GOBERNACION DE ANTIOQUIA REPUBLICA DE COLOMBIA	**INFORME ASESORÍA O ASISTENCIA TÉCNICA**	Código: FO-M4-P3-018
		Versión: 04
		Fecha de aprobación: 06/05/2019

Organismo	Secretaria de Inclusión Social y Familia			
Dependencia	Gerencia de Infancia, Adolescencia y Juventud			
Nombre responsable de la asesoría y/o asistencia técnica	Erika Tatiana Restrepo Posada	**Cargo**	Profesional de la Gerencia de Infancia, Adolescencia y Juventud	**Contrato No. 4600011747**
Línea Plan de Desarrollo /Programa: Unidos por la primera infancia	**Línea 1 Nuestra Gente**	**Objetivo del programa**	Fortalecer las potencialidades y el goce efectivo de derechos de las personas desde la gestación y hasta los primeros seis años de vida, en condiciones de dignidad y afecto, a través de la generación de estrategias que propicien su desarrollo integral temprano.	**Proyecto:** Unidos por la primera infancia
Indicador de producto	Municipios y/o Distritos asistidos técnicamente para el fortalecimiento de la atención integral a la primera infancia			
Acciones para la Intervención con Asesoría o Asistencia Técnica	Asistencia técnica en los componentes y modalidades de atención integral a la primera infancia.

Subregi

Imagen 17: Sala de desarrollo 5

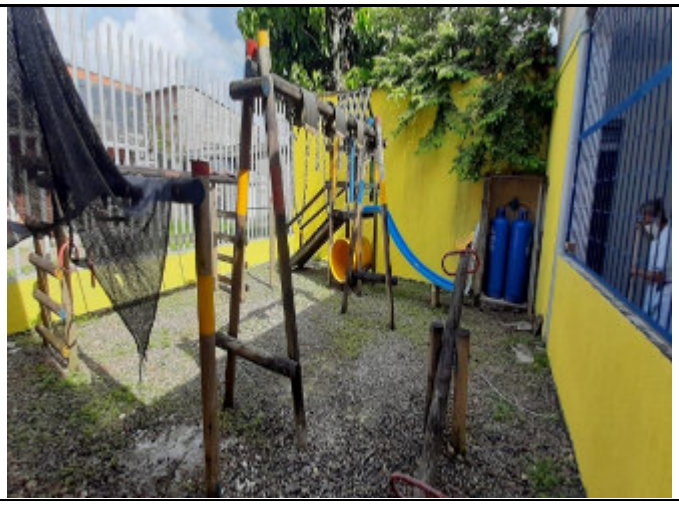
- Sala 4: 55,68 m² Capacidad máxima 1,5 m² 37 niños. Capacidad máxima 2 m² 27 niños
- Sala 5: 51,5 m² Capacidad máxima 1,5 m² 34 niños. Capacidad máxima 2 m² 25 niños
